新規制基準適合性審査申請

<(8)重大事故対策>

(No.67,76,77,78関連)

東北電力株式会社

交流電源設備の多様性, 位置的分散(3/3)

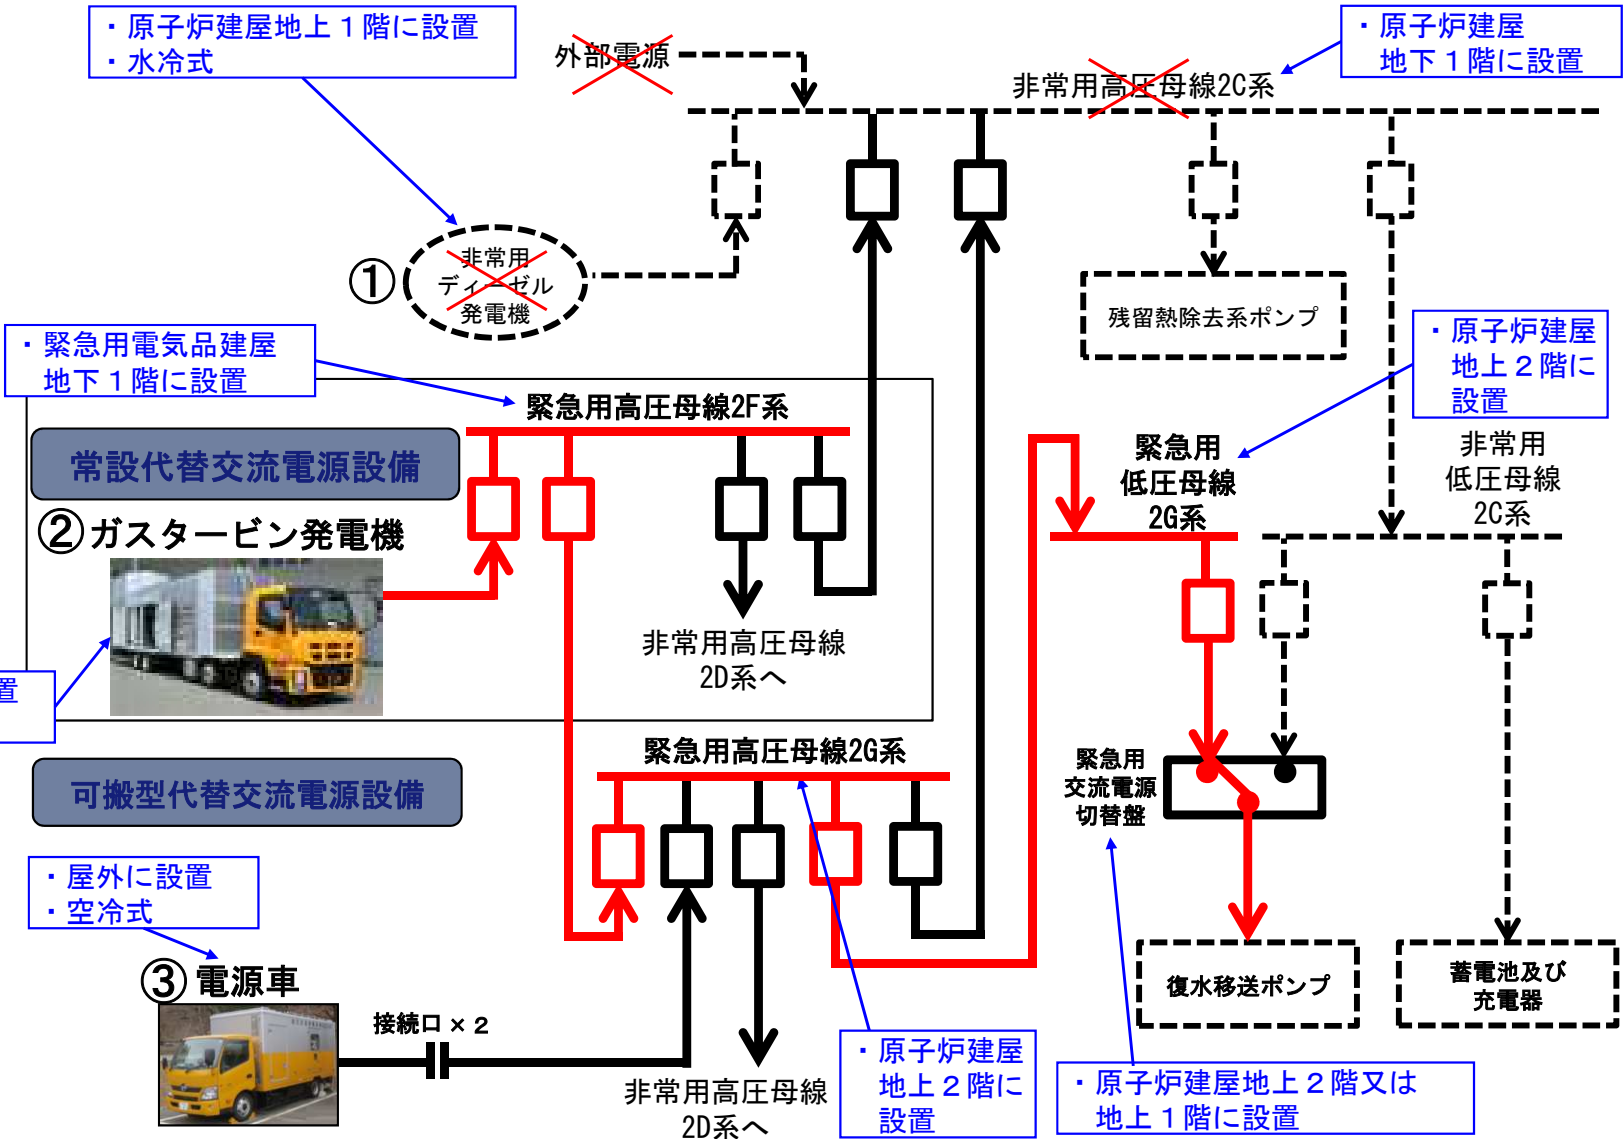
- 電源系に関して、DGの冷却方式や分電盤がどこで一緒になっているのかといった共通原因故障について、どのように分析を進めているのか説明してもらいたい。また、電源系以外でも、例えば、地震による火災と溢水の同時発生のような共通原因故障もありうるので、個別シナリオでの対策やリスク評価以外に、共通原因故障の取り扱いの考え方を説明してもらいたい。

- ガスタービン発電機【②】及び電源車【③】は, 非常用ディーゼル発電機【①】と共通要因によって同時に機能を損なわないよう, 位置的分散を図る設計

— : 非常用ディーゼル発電機【①】及びその系統(非常用母線)が機能喪失した場合でも, ガスタービン発電機【②】及び緊急用母線により, 重大事故等の対応に必要な復水移送ポンプ等へ電力供給が可能

4.2 意見No.76への回答(1/7)

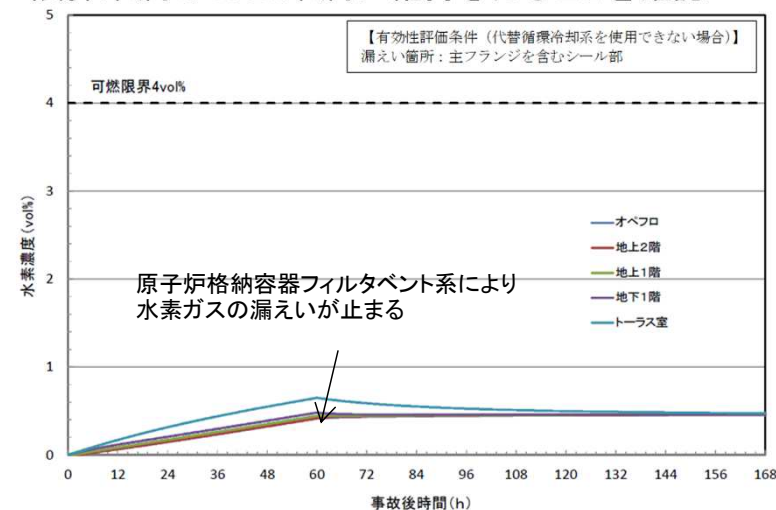
- 水素発生防止策について確認したい。

- 重大事故等が発生した場合において、炉心の著しい損傷を防止（水素発生防止）するため、高圧代替注水系、低圧代替注水系等を設置
- 炉心の著しい損傷が発生した場合に備え、原子炉格納容器の破損を防止（原子炉建屋への水素漏えい抑制）するため、原子炉格納容器代替スプレイ冷却系、代替循環冷却系等を設置

■原子炉格納容器フィルタベント系の概要

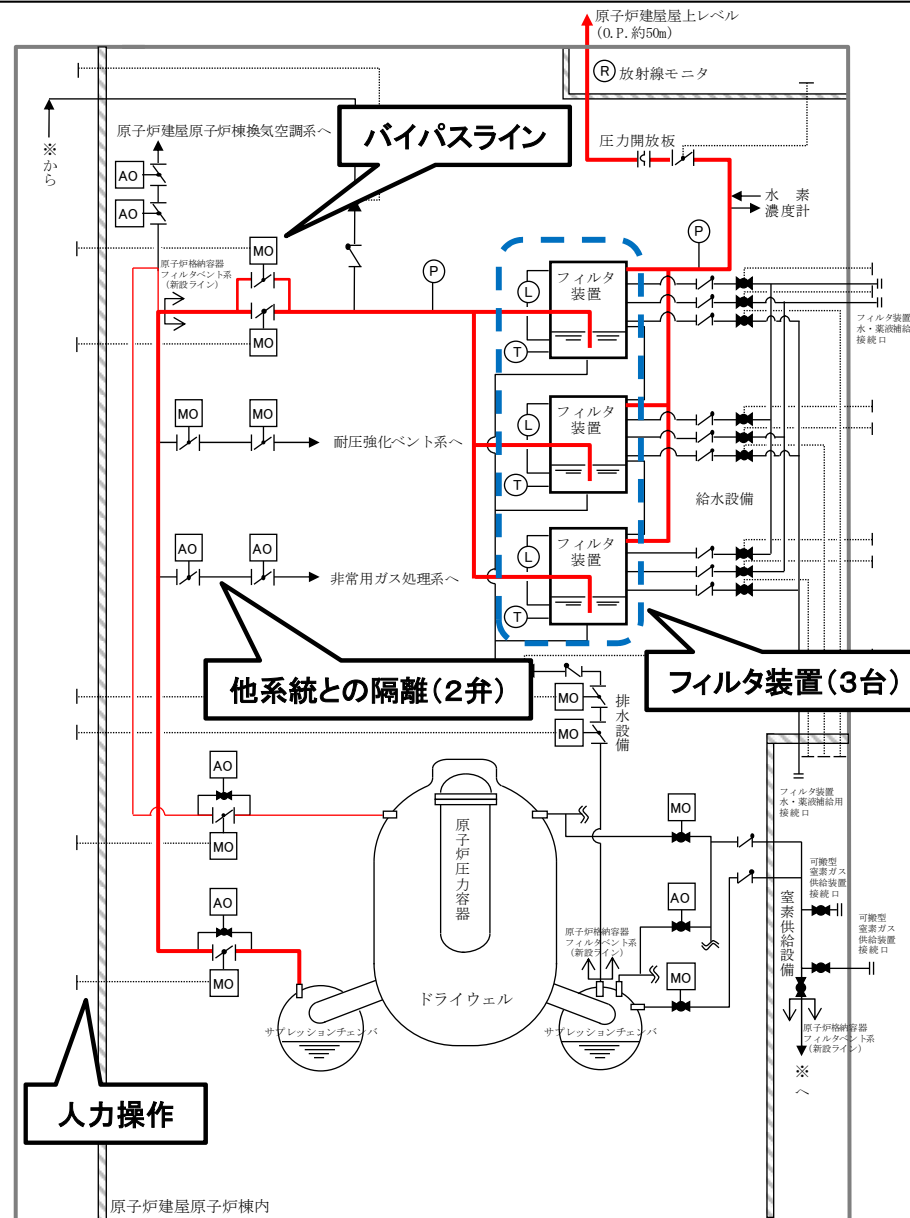
- 格納容器フィルターベント設備の性能及び運用等について説明すること。 【運用については次回以降に説明】

- 系統を構成する設備は、頑健な原子炉建屋に設置し、フィルタ装置は壁に固定する設計
- サプレッションチェンバからのベントを基本とするが、長期的にも溶融炉心、水没等により悪影響を受けないよう、ドライウェルからのベントの経路も設置することで、2つの排気経路を設置する設計
- ベントに必要な隔離弁は、全交流動力電源喪失時に代替電源設備より受電し、中央制御室から遠隔操作が可能な設計。さらに、全ての電源喪失を考慮し、原子炉建屋付属棟(非管理区域)から遠隔手動弁操作設備を用いた人力操作も可能な設計
- 他の系統と隔離する弁は、直列で二重に設置する設計
- ベント開始時の系統内での水素爆発を防止するため、待機時は系統内を窒素で不活性化する設計
